大間原子力発電所

敷地の地質・地質構造

(コメント回答 その15)

(シームS-11の評価方針)

指摘事項S2-151に対する変更点(2/2)

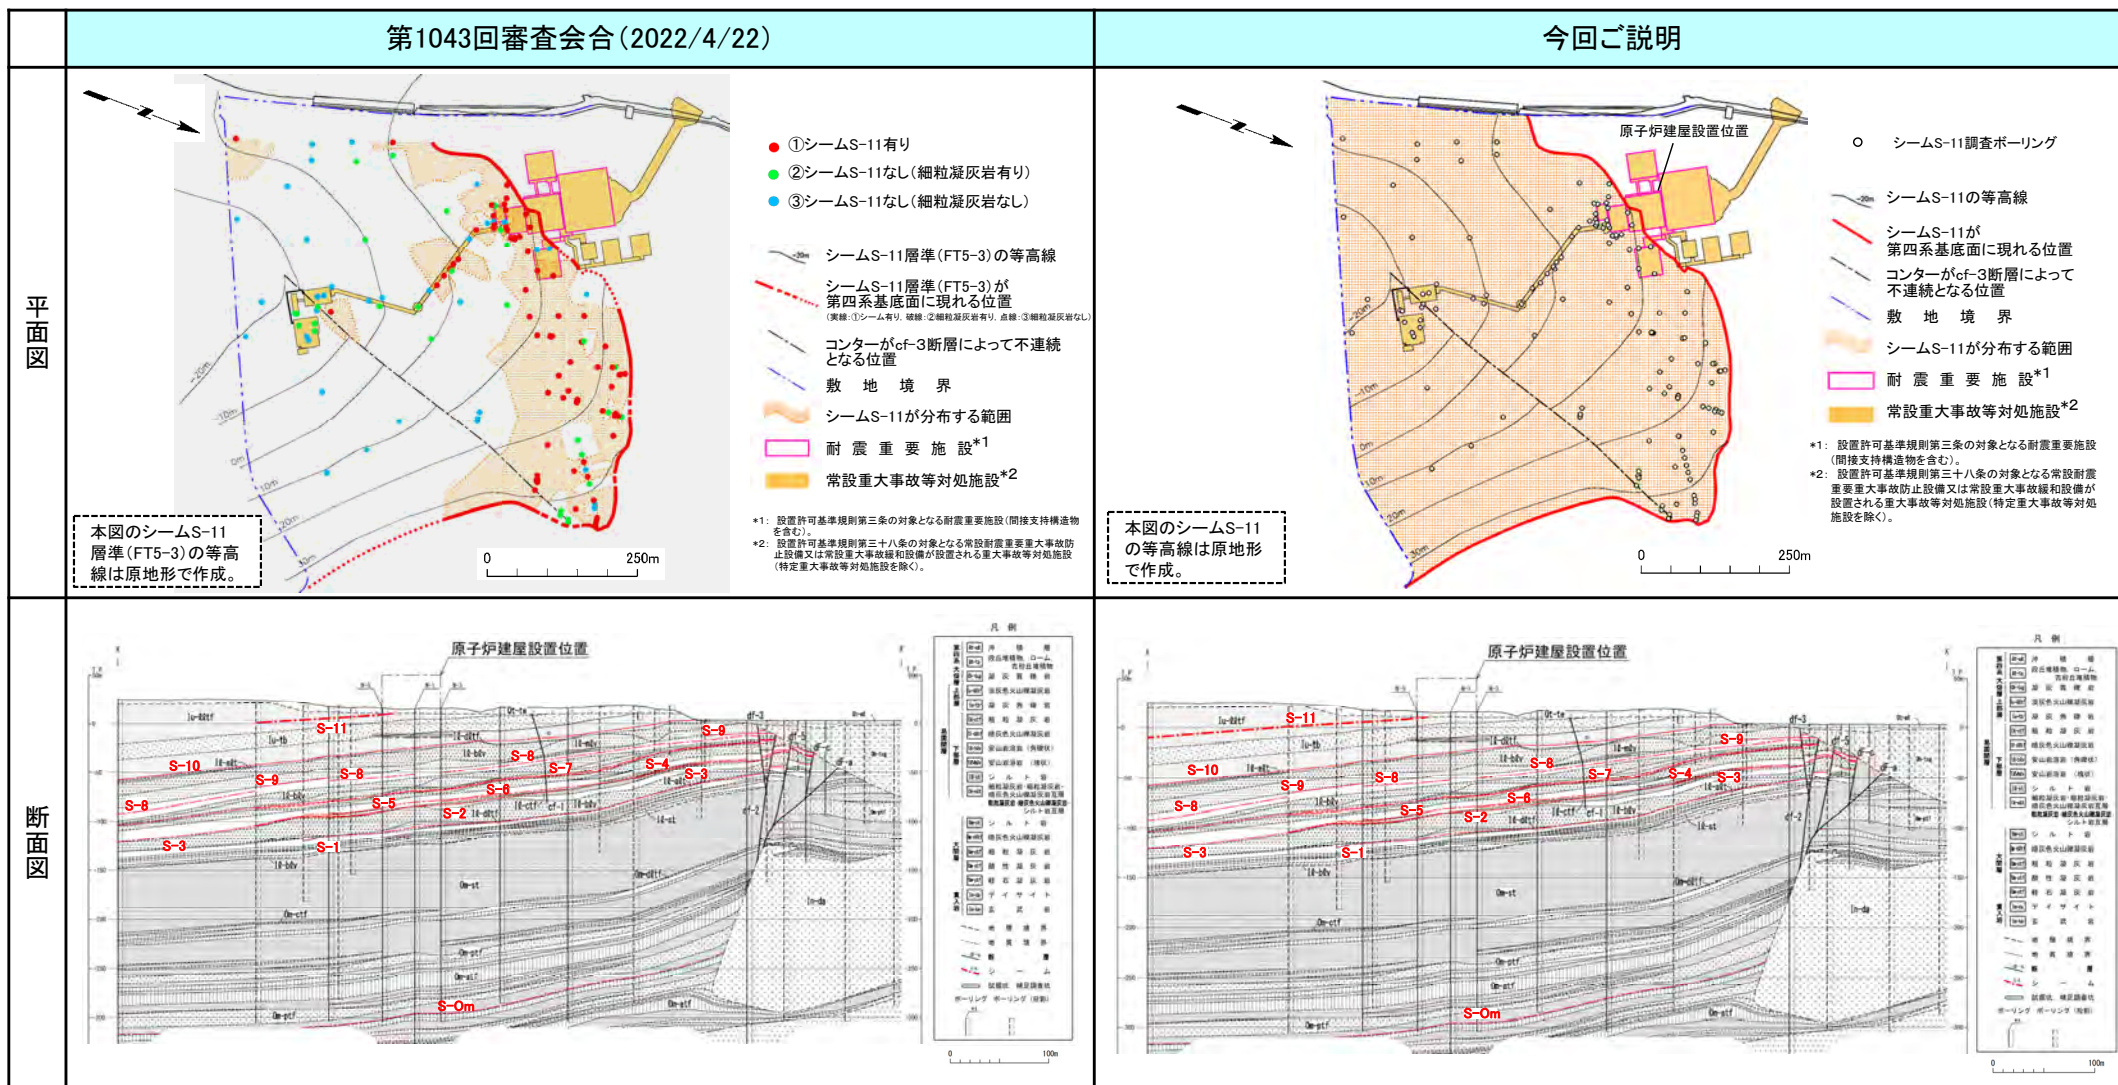
No.	項目	指摘時期	コメント内容
S2-151	後期更新世に生じた変状	第1043回審査会合 2022年4月22日	シームS-11の評価対象領域について、シーム(粘土質の薄層)有りの部分のみとしているが、シーム(粘土質の薄層)無しの部分も含めてシームS-11全体を評価対象領域として考慮すること。 また、重要施設を通るシームの分布の地質断面図(南北方向X-X')等についても修正すること。

- 平面図では、粘土質の薄層有りの部分のみをシームS-11の分布領域として表示していたが、粘土質の薄層なしの部分も含め一続きの面を表示する。
 - 断面図では、粘土質の薄層有りの部分のみを表示していたが、粘土質の薄層なしの部分も含めてシームS-11として一続きで表示する。
- 上記のとおり、シームS-11は、基準適合性を評価する際には、第三条対象として一続きの面として扱う。

図4.4.10 シームS-11の乾燥密度・間隙率・風化指数WPI・針貫入勾配の分析結果

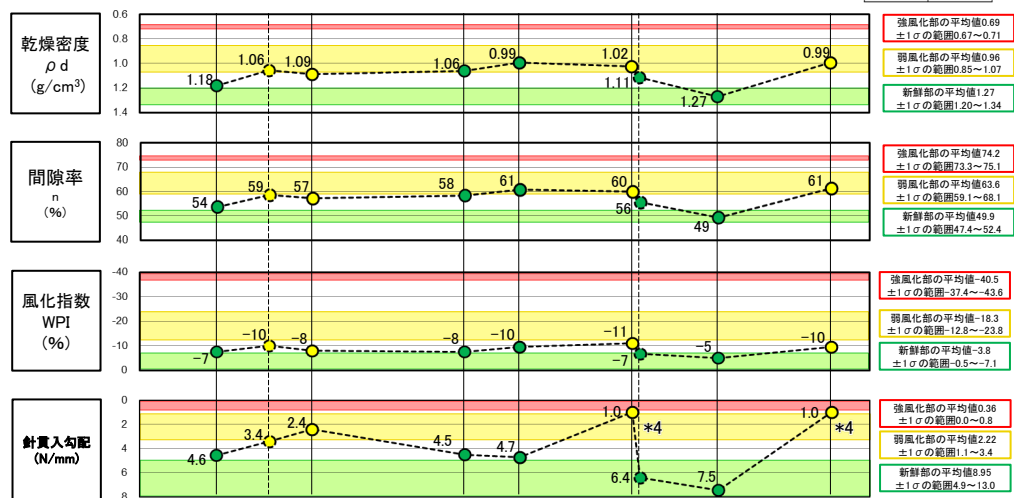
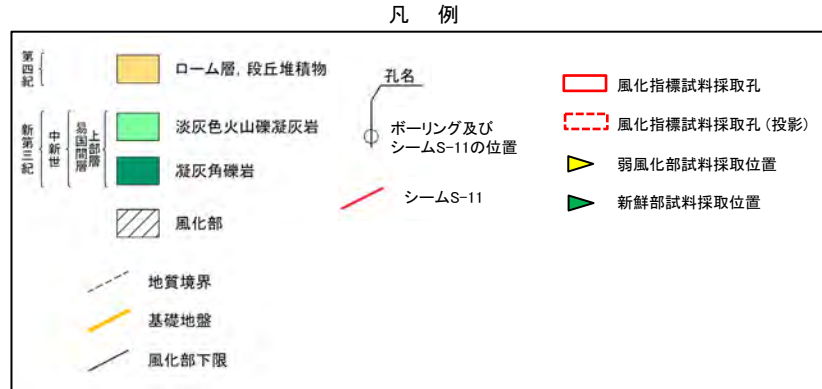
No.	項目	指摘時期	コメント内容
S2-156	後期更新世に生じた変状	第1043回審査会合 2022年4月22日	重要施設側面に分布するシームS-11付近の岩盤性状について、現状はデータを羅列しているように見える。風化に対する評価として、地質技術者が風化部と新鮮部の識別をしたとの説明であるが、色彩値、XRD分析結果なども検討しているため、評価の指標として取り入れること。以上を踏まえ、重要施設側面に分布するシームS-11について、活動性の観点から整理して示すこと。

- *1: 1FV-1孔は厳密には本地質図には投影されないが、概略の位置に表示。
- *2: 1FV-5孔の投影位置はJS-8孔と重なるが、見やすいようにずらして表示。
- *3: 針貫入勾配が得られている新鮮部の最下部から試料を採取。
- *4: JS-10孔及びJS-8孔の針貫入勾配は、強風化部に近い値を示すが、他の風化指標は弱風化部～新鮮部の値を示しており、地質観察による風化区分と整合的である。

審査資料の再チェックを行い、「重要施設側壁地質図での表示」を修正した。

シームS-11全体としての第三条への適合性評価

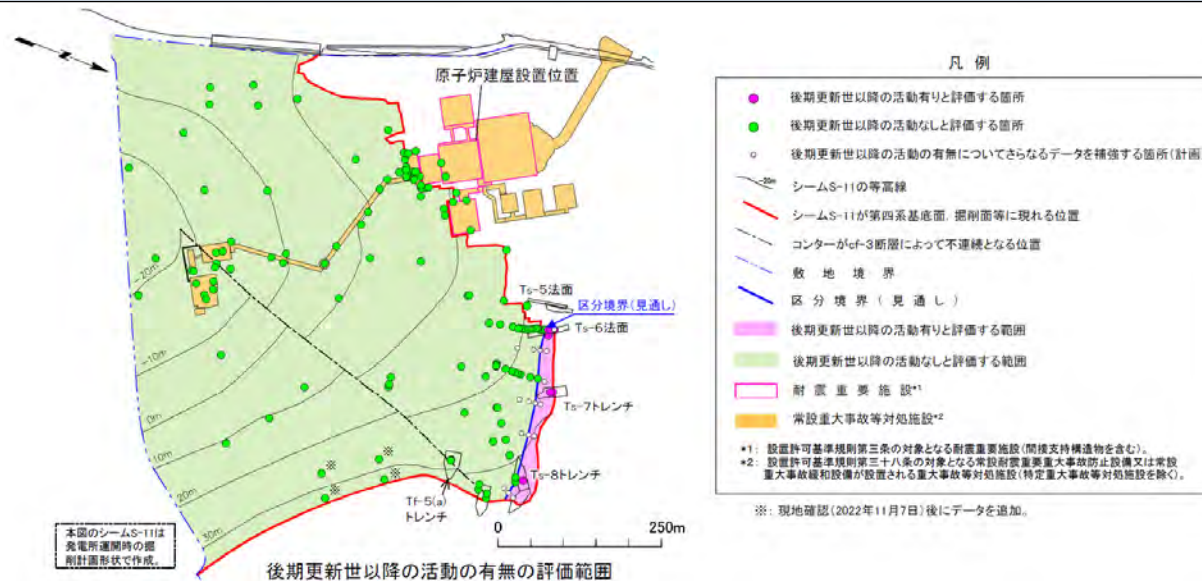
コメントNo.S2-153, S2-155 2), 3), S2-161

シームS-11は、重要施設基礎地盤側面では活動性評価に適用できる上載地層、切断関係を判断しうる断層等の変位基準は認められない。このため、活動履歴の違いがシームS-11の最新面の性状に現れることに着目し、上載地層及び断層切断関係により後期更新世以降の活動の有無を認定できる箇所でのシームS-11の最新面の性状について調査・分析を行った。

これらの結果を用いて、重要施設基礎地盤側面に露頭するシームS-11について、全体として第三条への適合性を評価する考え方を以下に示す。
